febi 14110

Opel Corsa B, Tigra A,
Astra F 1,4 16V et 1,6 16V,
ainsi que Vectra B 1,6 16V et 1,8 16V

Kit de distribution

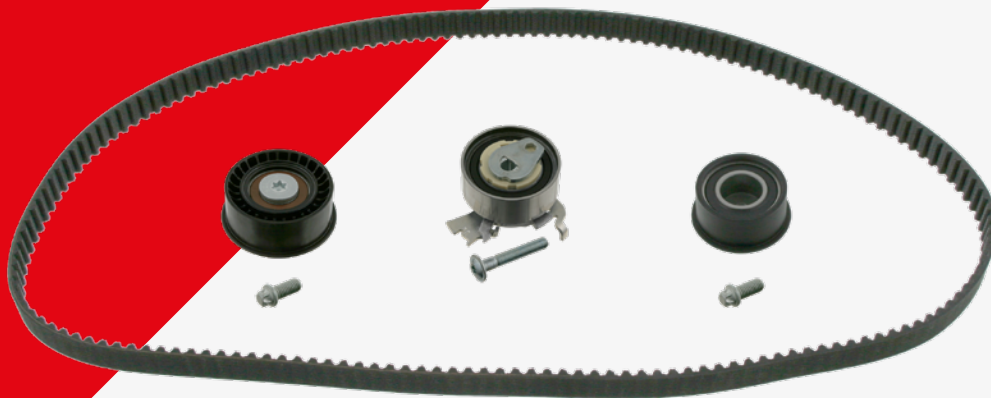
Déchirure de la courroie crantée.

Le constructeur du véhicule a modifié la fabrication de la poulie d'entraînement à courroie. Le léger porte-à-faux de l'ancienne poulie à courroie (voir photo 1) peut user prématurément le flanc de la courroie crantée. La courroie crantée étant ainsi inclinée risque de se déchirer prématurément et causer des dommages importants dans le moteur.

febi recommande, avant de démonter le kit d'origine afin de monter le kit febi 14110, de vérifier si la poulie d'entraînement à courroie présente un porte-à-faux et, le cas échéant, de la remplacer par la nouvelle version (voir photo 2) (Opel Réf.OE 5614 430). La nouvelle poulie d'entraînement à courroie épouse mieux la courroie crantée, garantissant ainsi une plus grande longévité. Notez par ailleurs qu'après avoir remplacé la poulie d'entraînement à courroie, il faut également remplacer le pignon du vilebrequin (Opel Réf. OE 0614 546) et sa vis Torx (Opel Réf.OE 0614 932).
